木造3階建建築物の構造セミナー

ユーディーアイ確認検査株式会社

第三部 構造図において注意すべき事項

耐力壁の事例 ①

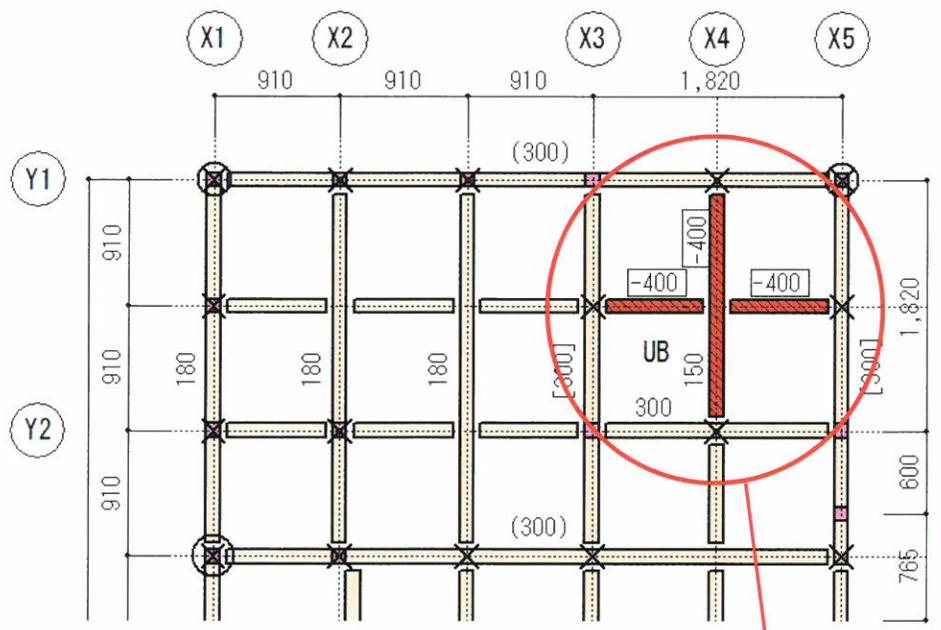
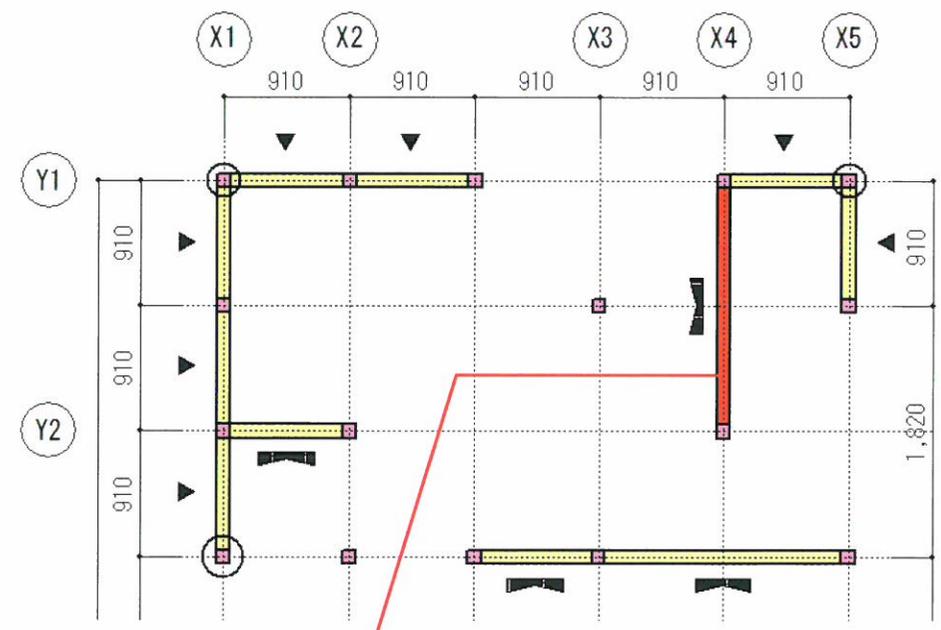
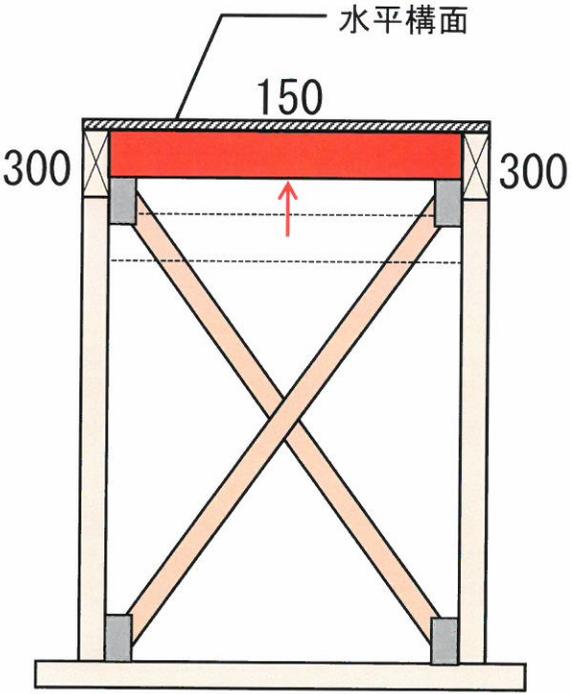
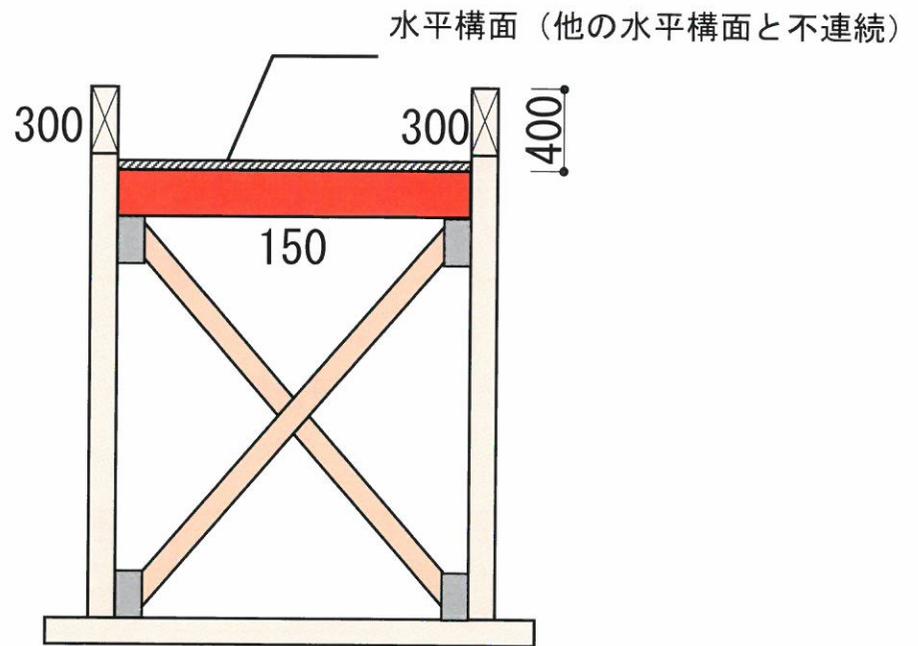
2階に落とし込みのUBを計画し、その下部のUBを支える梁を利用して、耐力壁が設置されていた。

今回、UBを落とし込んで設置していたので、UBを支える梁が他の梁よりも400mm下がっていた。そのため、この梁は周辺梁せい内に収まらず、2階床構面とも接していないため、耐力壁を構成する梁としてみなすことはできなくなる。したがって、その部材を利用した耐力壁も有効な耐力壁とみなすことができない。

耐力壁位置図だけを見ていると
特に違和感を感じないが、2階梁伏図を
見ると分かるように耐力壁天端が
2階床構面に接していない。

したがって、そこに取り付く
耐力壁も有効とみなせない

耐力壁の事例 ②

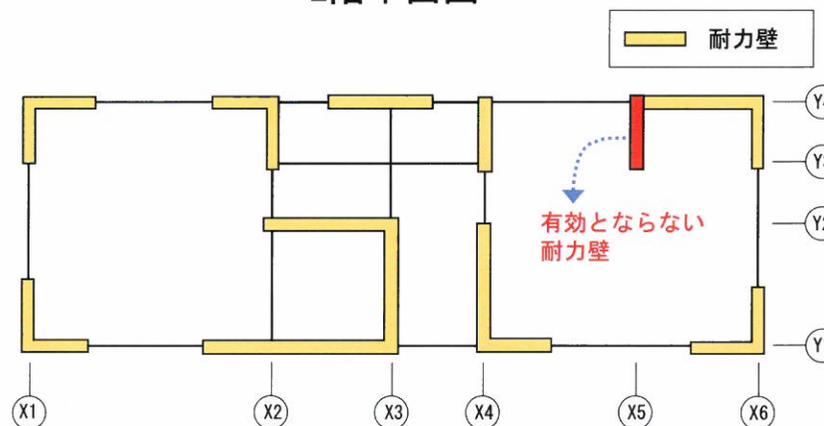
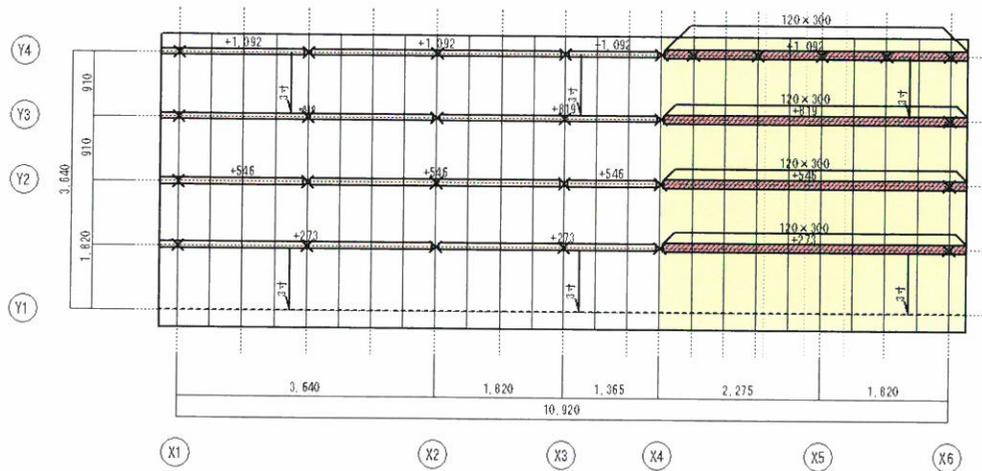
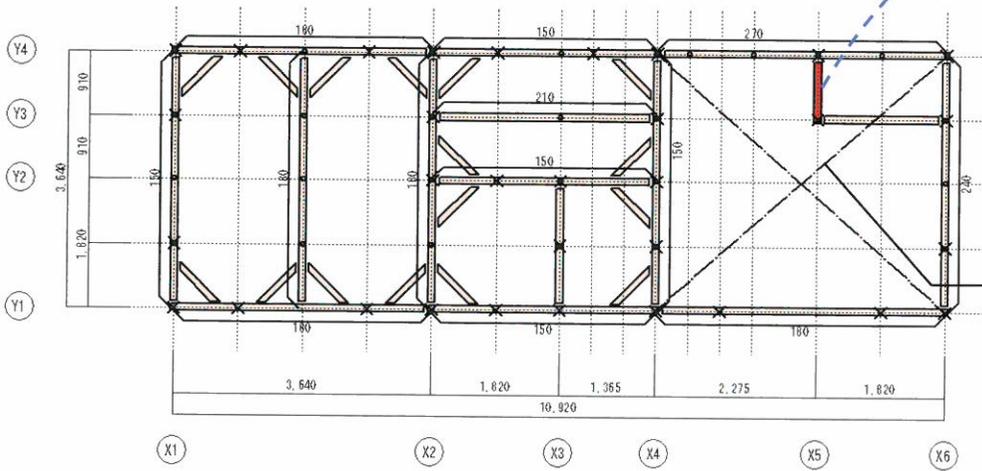
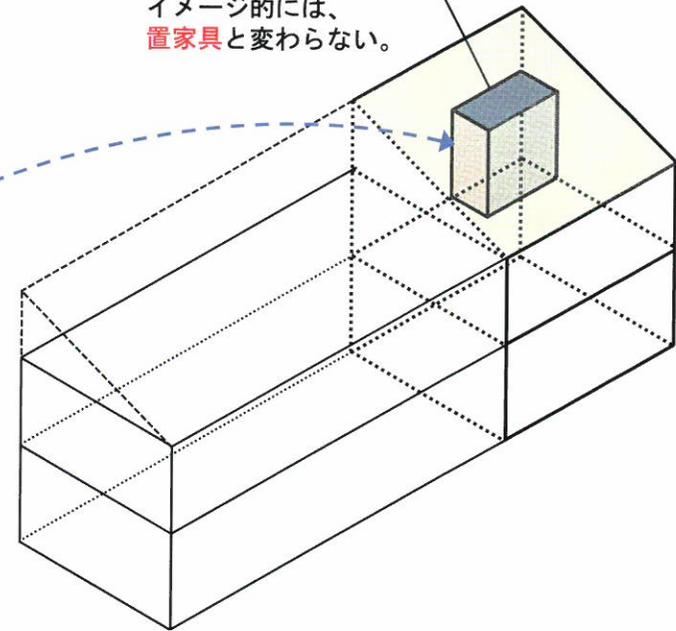
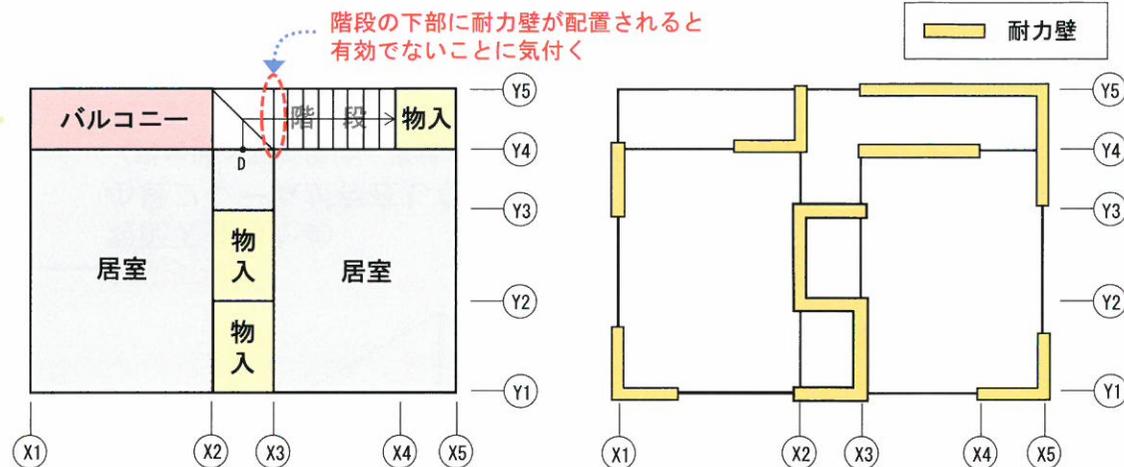
勾配天井が計画された部屋に物入れを設置し、物入の側壁を利用して耐力壁が設けられていた。

耐力壁位置図を見たところ、特に違和感を感じなかったが、小屋伏図を確認すると、当該耐力壁の上部の梁が、水平構面に接していないことに気付いた。

耐力壁の上部が水平構面に接していないと、面外に対する変形が拘束されないため、有効な耐力壁とみなすことができない。

勾配天井
勾配天井のため
小屋フレームが存在しない
(耐力壁上部の梁は、梁状であって梁とはみなせない)

耐力壁の事例 ③

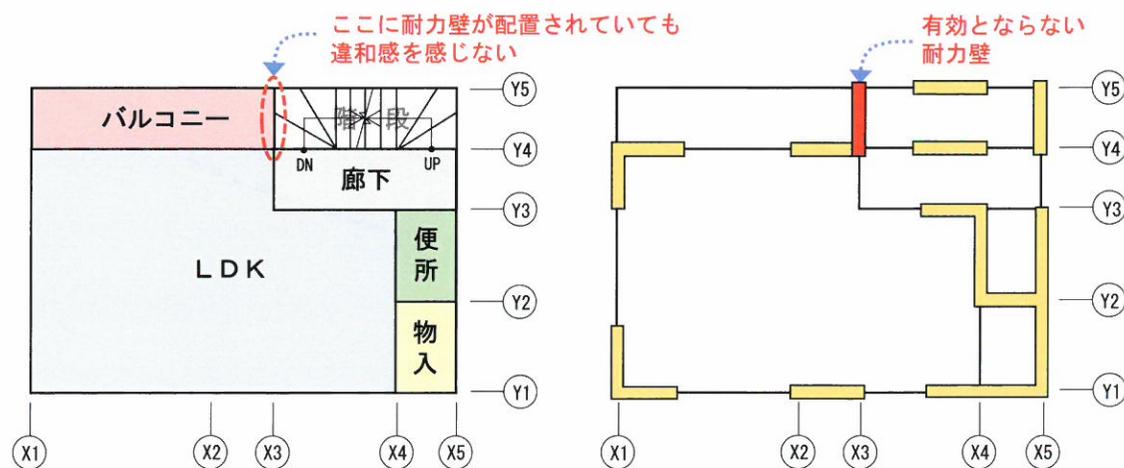
2階と3階で、階段の位置がずれている計画であった。

2階平面図から、X3通りに耐力壁が配置されていることに違和感を感じなかったが、3階平面図を見ると、この耐力壁の上部は階段となっていて、3階床構面と接していないことに気が付いた。

令46条 壁量計算事例

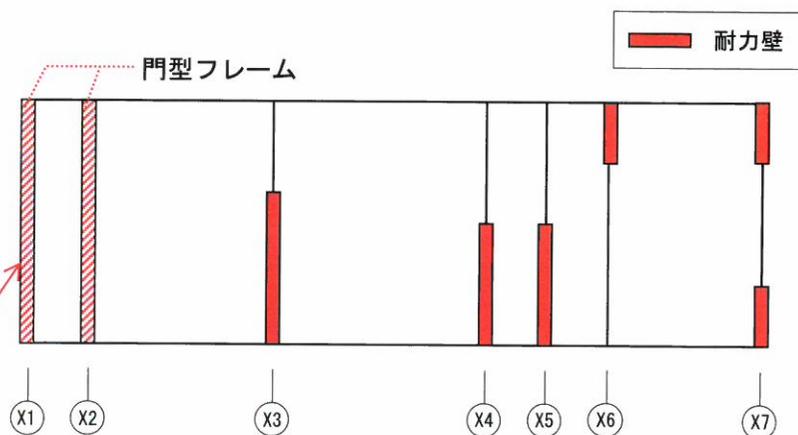
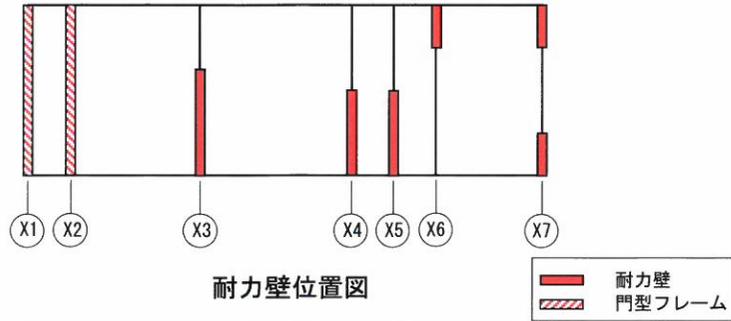
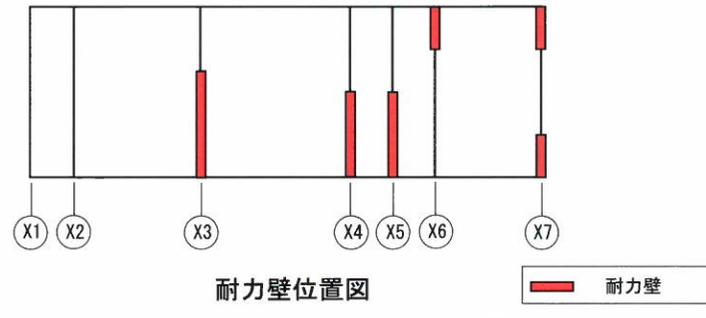
狭小敷地に建つ細長い建物でビルトインガレージを計画しており、車庫の入口寸法を確保するため、門型フレームが採用されていた。ただし、この門型フレームは、大臣認定を取得していなかったため、本来、令46条の壁量計算に算入することができないが、算入した状態で検討されていた。

地震力	床面積 (m ²)	床面積に乗ずる数値	必要壁長 (m)	存在壁長 (m)	判定
		39.74	0.46	18.28	32.76
風圧力	見付面積 (m ²)	見付面積に乗ずる数値	必要壁長 (m)	存在壁長 (m)	判定
	90.87	0.5	45.44	32.76	NG

内容の確認を行ったところ、そのままでは計画が成り立たないため、令46条2項ルートを採用し、使用する木材を変更して対応した。

水平構面の事例 ①

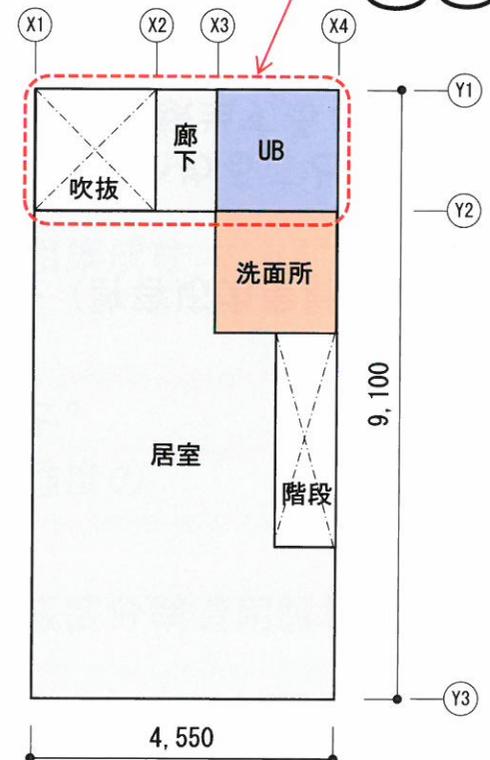
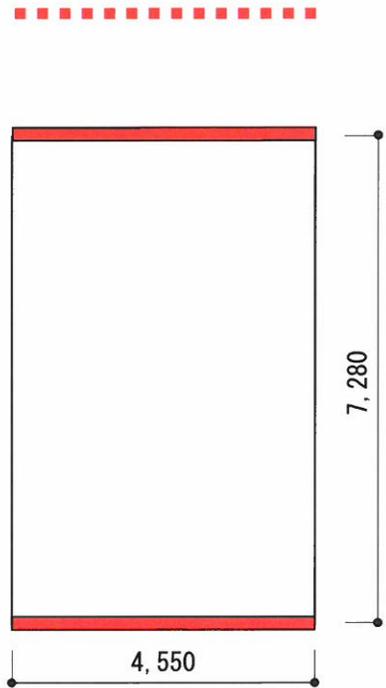
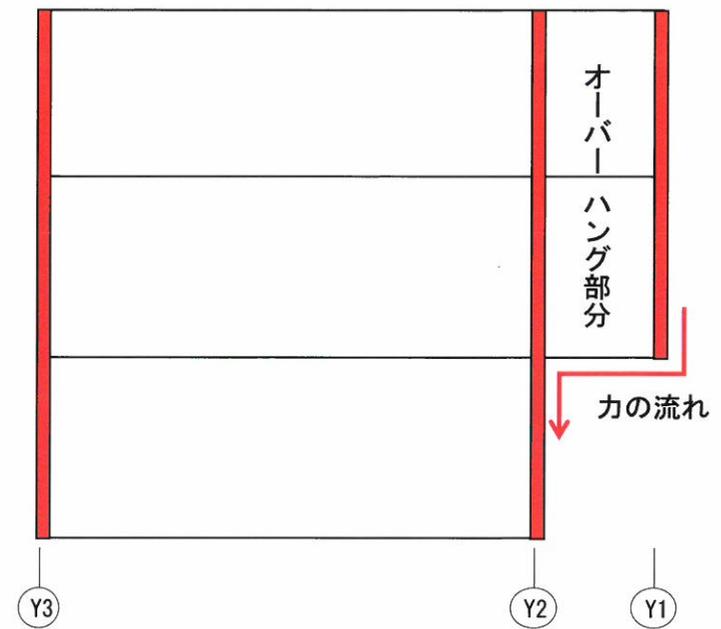
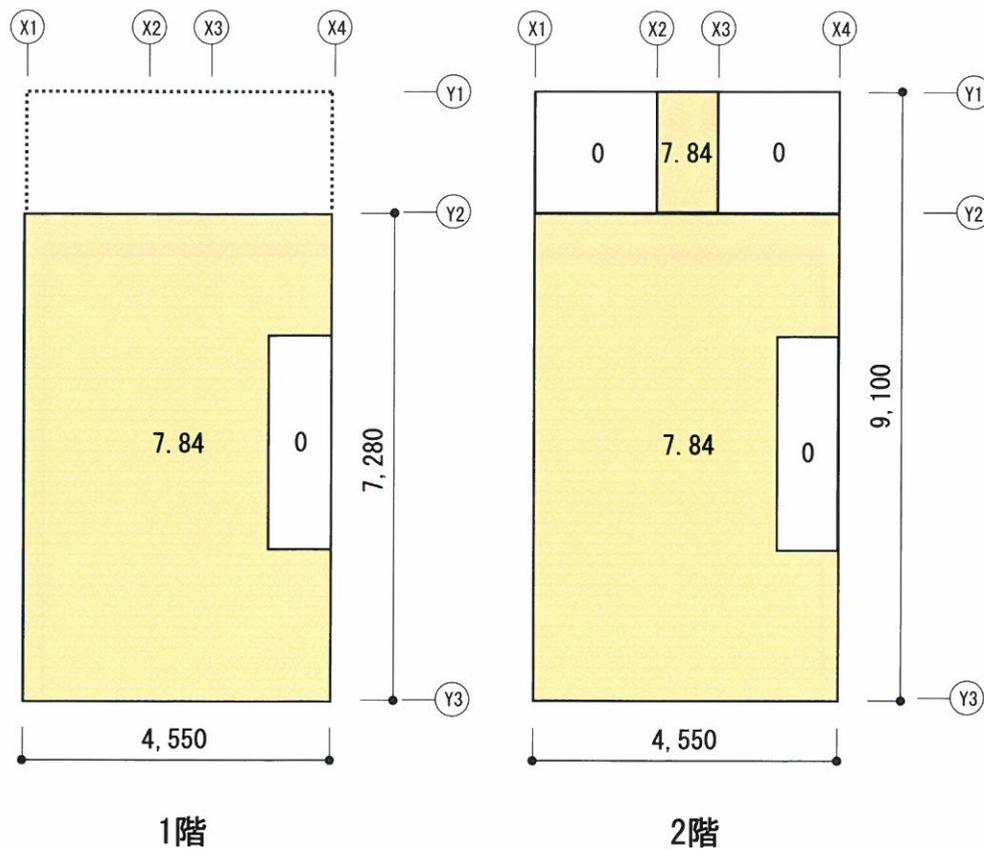
2階の一部がオーバーハングしており、その部分に落とし込みのユニットバスが計画されていた。このプランの場合、当該部分の水平構面の検討が厳しくなると予想されたが、計算結果にそのような部分は見当たらなかった。

そこで、詳細に確認したところ、当該部分の検討がなされていない事が判明した。

※1階のY1通りに壁線がないと検討部分として認識できない

通り	Qa	Q前端	判定	Q後端	判定
Y1					
	7.13	7.19	NG	3.79	OK
Y2					
	28.53	3.07	OK	-0.42	OK
Y3

水平構面の事例 ②

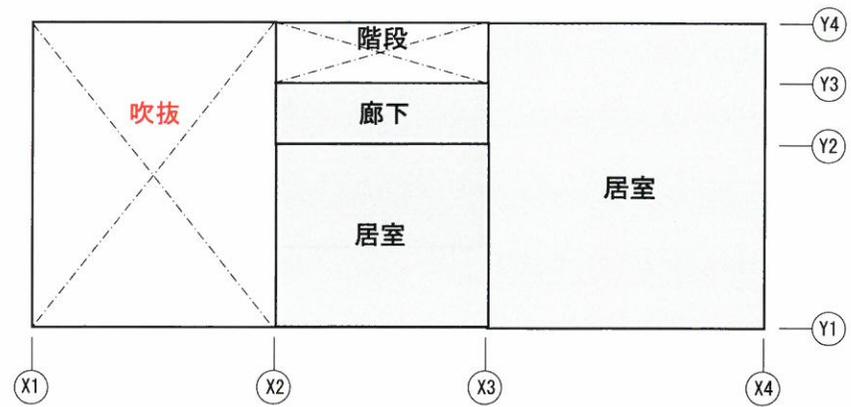
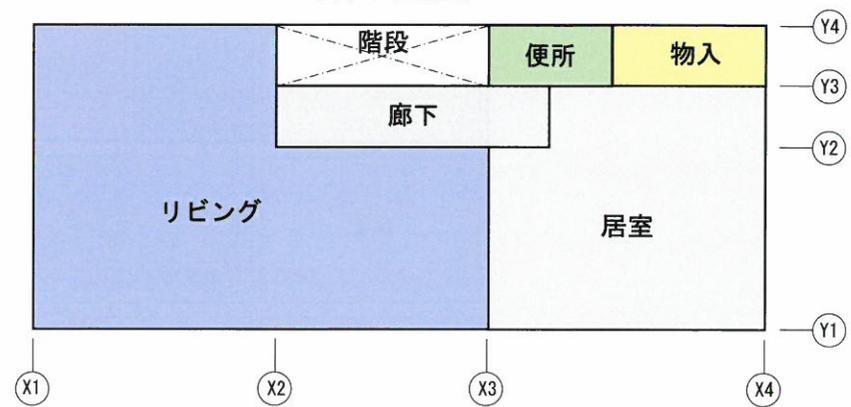
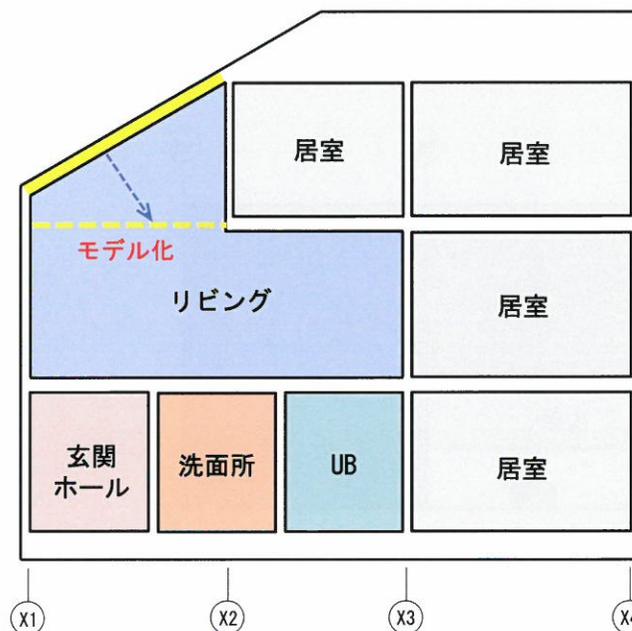
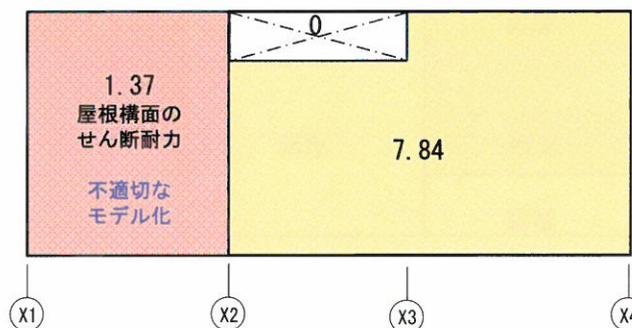
2階リビングの天井高さを高くするために、3階床に吹抜を設けたプラン。
この形態の場合、3階床の水平構面の検討がNGになると思われたが、計算書にNGは見当たらなかった。
詳細に確認したところ、屋根構面が3階床にあるものとしてモデル化されていることが分かった。

壁高さが低いため
耐力壁とみなせない！

今回のケースでは、3階X1-X2間の水平構面の検討がNGとなるので剛床仮定が成立しない。
したがって、X1通りの耐力壁に対しては、単独抵抗壁としての検討が必要になる。

モデル化事例

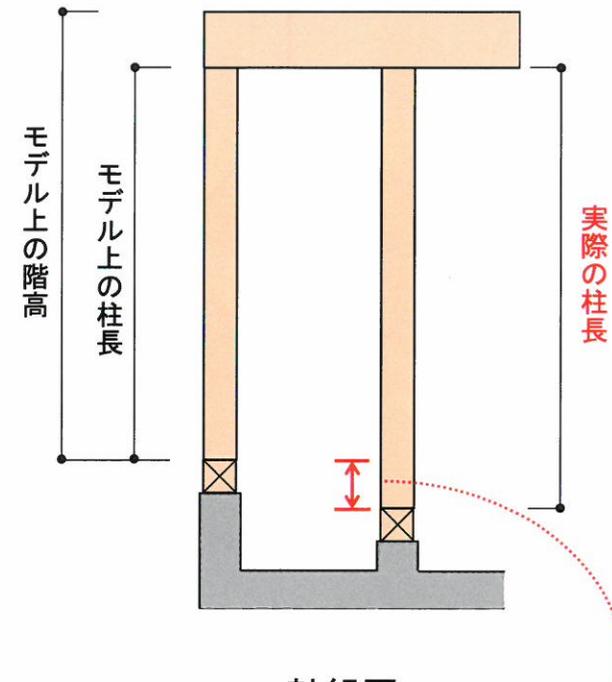
斜線制限等の影響により、軒高を高くできない場合で、内部の基礎高を低くすることにより、室内高を確保していた。
 その際、階高は外周部に合わせてモデル化されていたので、内部間仕切り壁が過少に拾われたり、内部柱の柱長が短く認識される等の不具合が生じていた。

この部分の内部間仕切り荷重が認識されていない

特段、この不具合に対する補正が行われていなかったため、補正部分の検討を求めた。

～告示1540号 不適合事例～

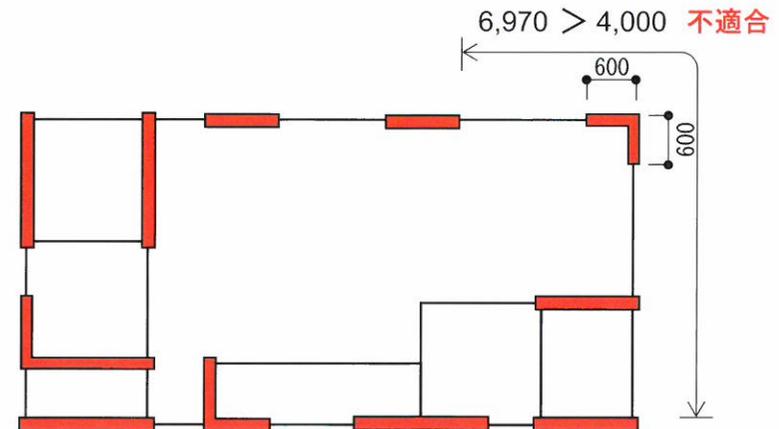
外壁の耐力壁線相互の交差する部分に耐力壁が設けられていたが、耐力壁の長さが不足していた。
 枠組壁工法 告示1540号 第5 七 には、「外壁の耐力壁線相互の交差する部分には、長さ90cm以上の耐力壁を一以上設けなければならない。」と規定されているが、適合していない事例である。

この告示は、告示第10の計算を行っても適用除外とならず、見落とししがちな規定である。

～ A i 分布の適用に注意が必要な事例～

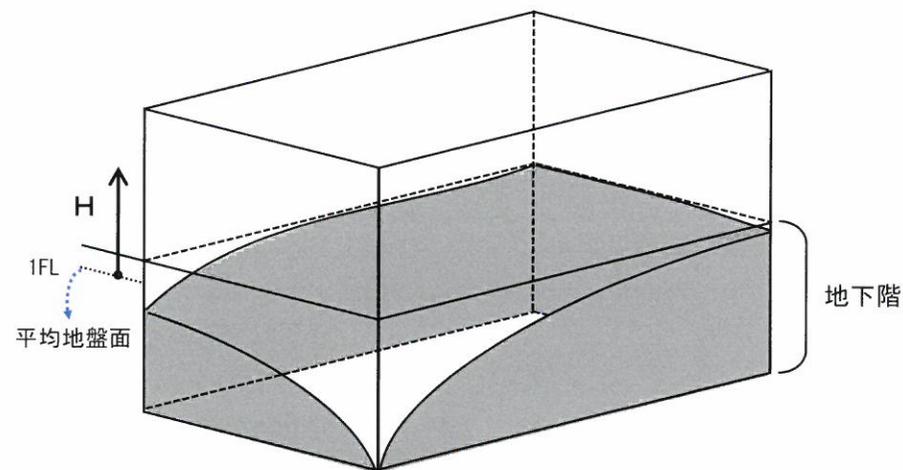
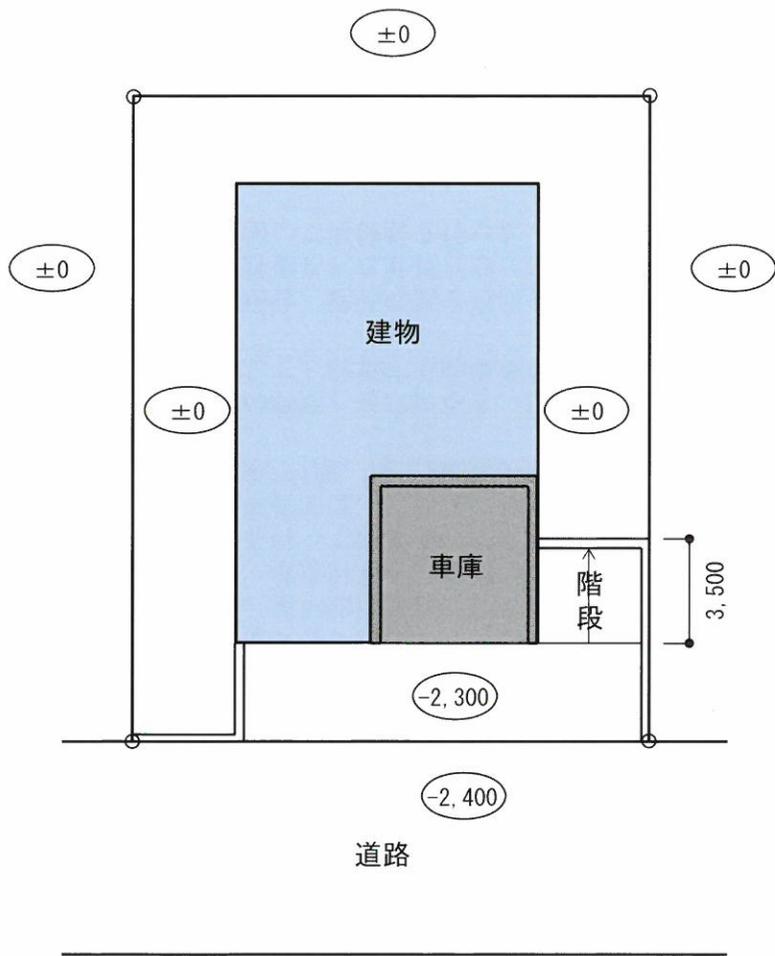
この事例では、「地階の判定」が添付されておらず、地下1階、地上2階建の建物として計算されていた。

「地階の判定」を求めると、構造上は地上3階建の建物として、計算する必要があることが分かった。

構造上は地上階扱いとなる。

地上階と判定されると、Aiが大きくなる

この場合、建物の高さ方向の分布を表す係数A_iが過少評価された計算になってしまうため、正しいA_iを用いて再検討を行った。
